Modulo per la presentazione delle osservazioni per i piani/programmi/progetti sottoposti a procedimenti di valutazione ambientale di competenza statale

ID: (n.114) Documenti procedura di Provvedimento Unico in materia Ambientale (PNIEC-PNRR)

La Società WIND ENERGY 1 S.R.L. con sede legale in CIVITA CASTELLANA (VT) – Via della Stazione, 36, comunica di aver presentato in data 03/ 08/ 2021 al Ministero della transizione ecologica ai sensi dell'art.27 del D.Lgs.152/2006, istanza per l'avvio del procedimento di Valutazione di Impatto Ambientale **Progetto per la realizzazione di un impianto eolico denominato "EOLICO ARLENA" da realizzarsi nei comuni di Arlena di Castro (VT) e Tessennano (VT)** e per il rilascio del provvedimento di VIA nell'ambito del provvedimento unico in materia ambientale con richiesta di acquisizione dei seguenti titoli ambientali:

ALLEGATO n. 3 Mappatura dei 14 Aerogeneratori e conflitti con fasce di rispetto dei Beni culturali tutelati ex art. 20 co.8 lettera c quater del D.Lgs n. 199/2021.

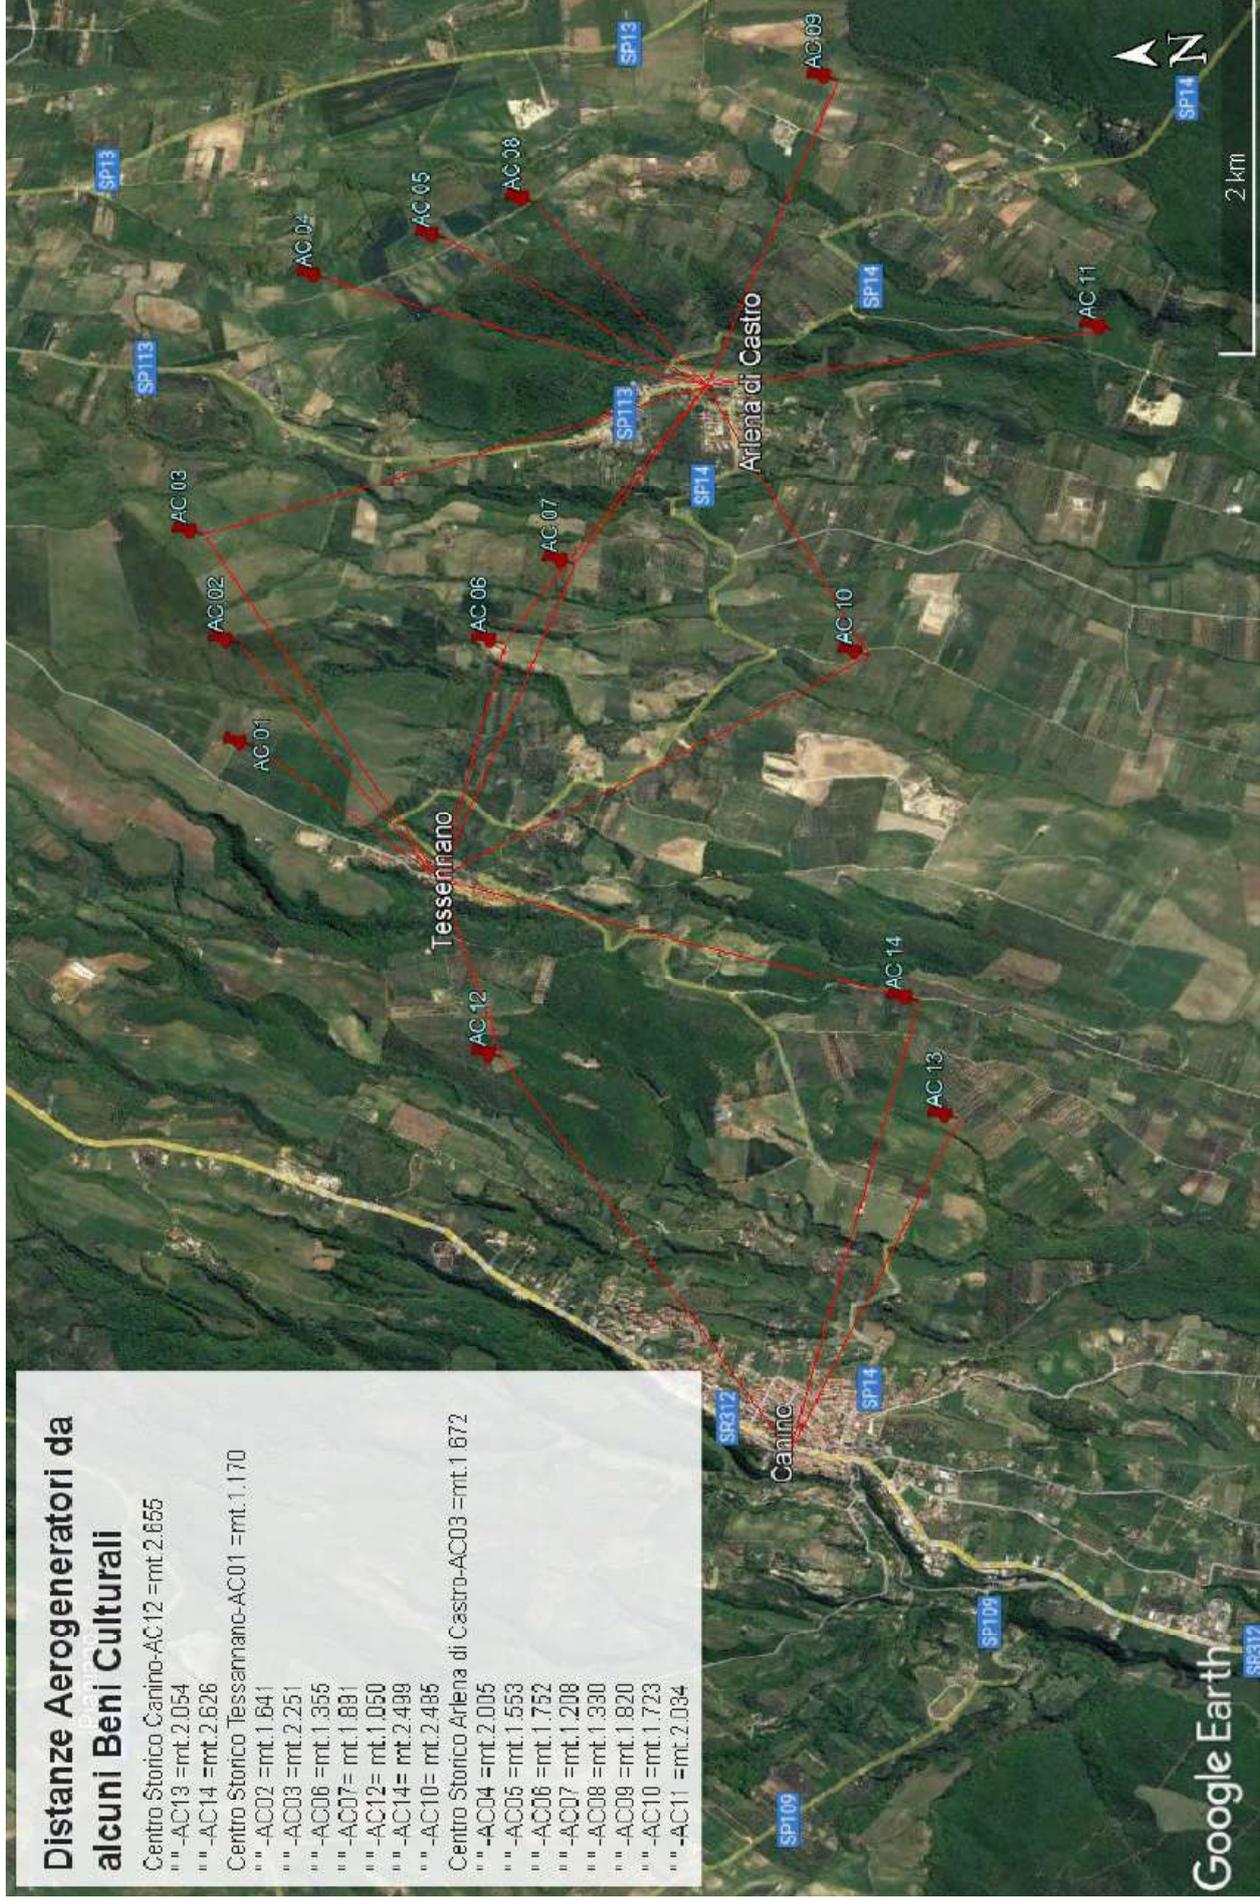
Distanze Aerogeneratori da alcuni Beni Culturali

Centro Storico Canino-AC12 = mt. 2.655
""-AC13 = mt. 2.054
""-AC14 = mt. 2.626
Centro Storico Tessennano-AC01 = mt. 1.170
""-AC02 = mt. 1.641
""-AC03 = mt. 2.251
""-AC06 = mt. 1.355
""-AC07 = mt. 1.891
""-AC12 = mt. 1.050
""-AC14 = mt. 2.499
""-AC10 = mt. 2.485
Centro Storico Arlena di Castro-AC03 = mt. 1.672
""-AC04 = mt. 2.006
""-AC05 = mt. 1.553
""-AC06 = mt. 1.752
""-AC07 = mt. 1.208
""-AC08 = mt. 1.330
""-AC08 = mt. 1.820
""-AC10 = mt. 1.723
""-AC11 = mt. 2.084

AREE ARCHEOLOGICHE individuate nel PTPR e tutelate ex art.20 co.8 del D.Lgs n. 199/2021

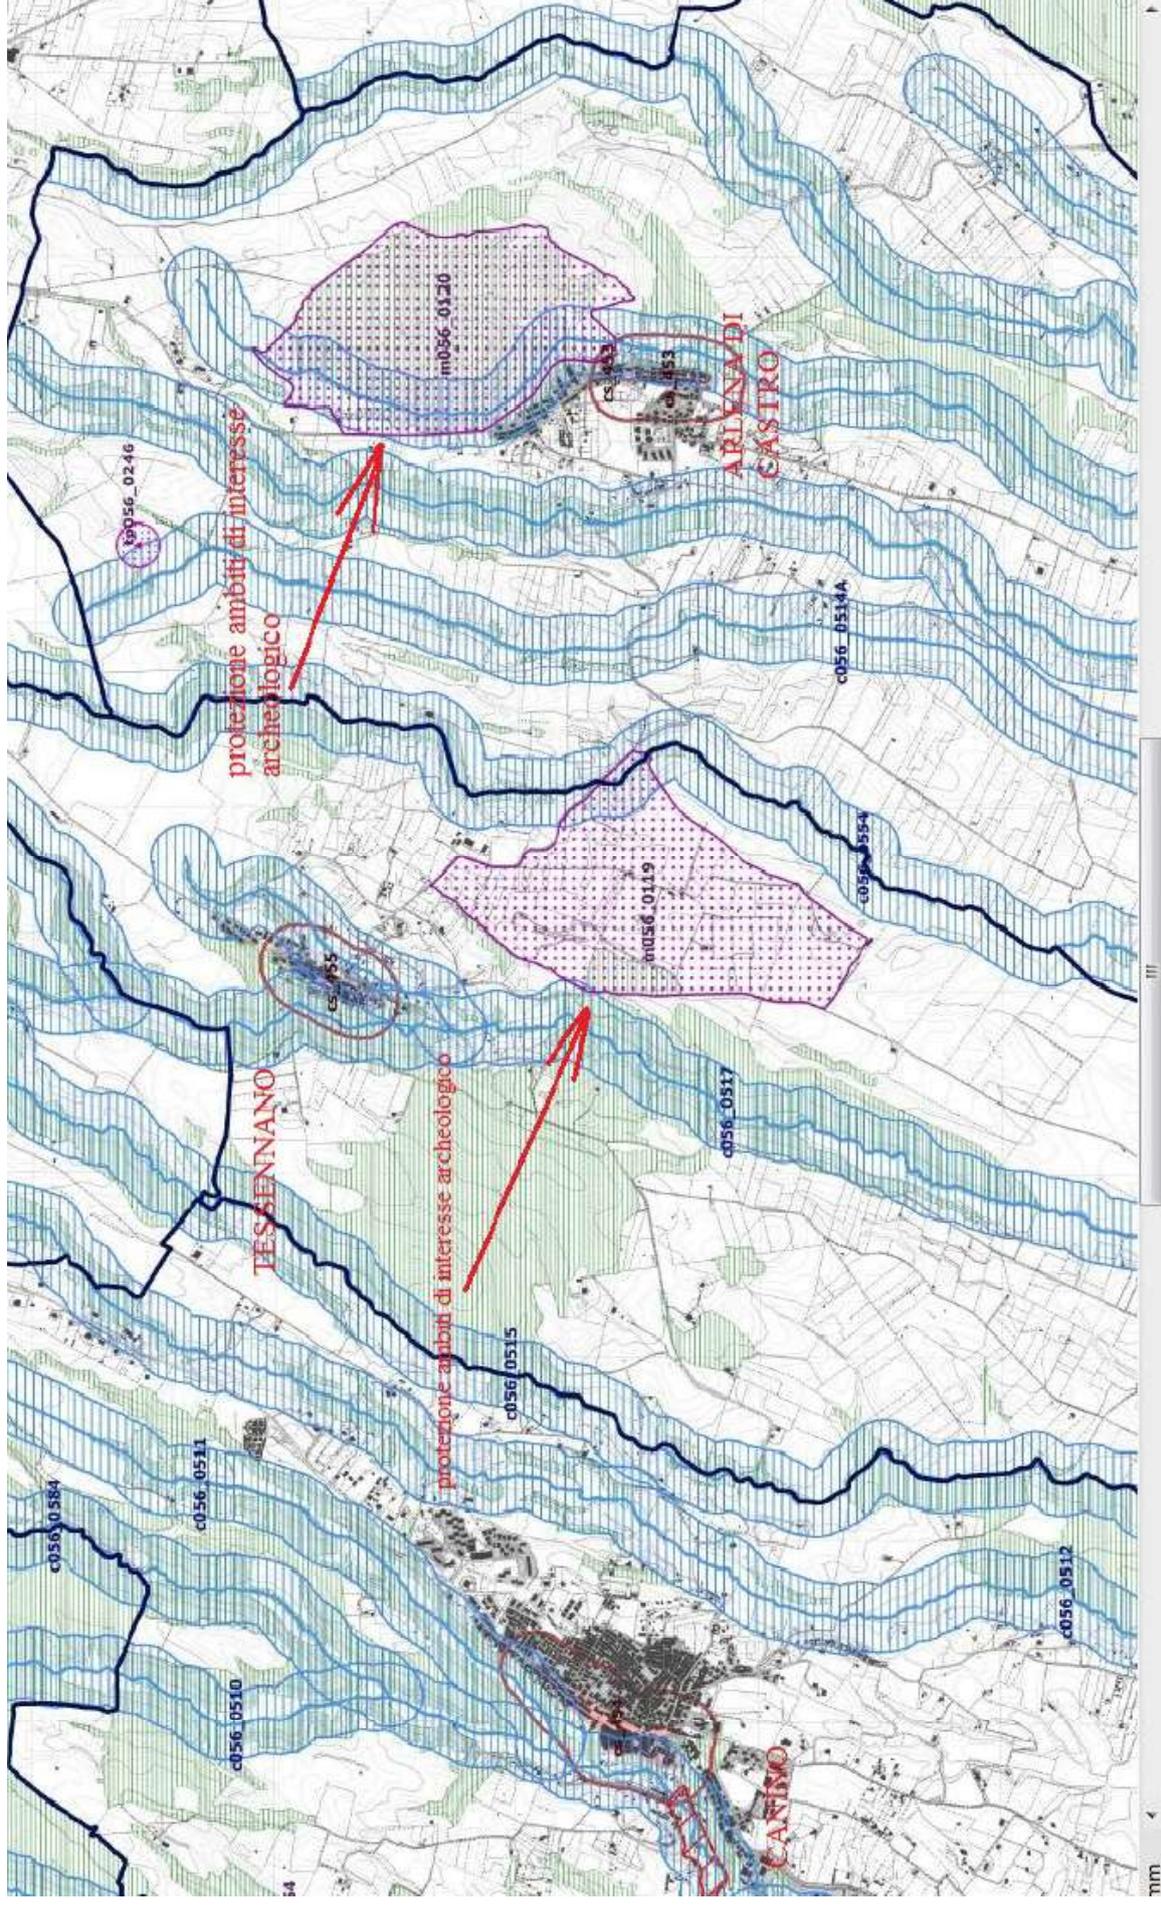
SITI NATURA 2000 nell' AREA INTERMEDIA e VASTA: ZSC IT6010007 "Lago di Bolsena", ZPS IT6010055 "Lago di Bolsena, Isole Bisentina e Martana", ZSC IT6010020 Fiume Marta (Alto corso), ZPS IT6010021 Monte Romano, ZSC IT6010036 Sughereta di Tuscania, ZPS IT6030005 Comprensorio Tolfetano-Cerite-Manziate nei quali verrebbero insediati i 14 Aerogeneratori.
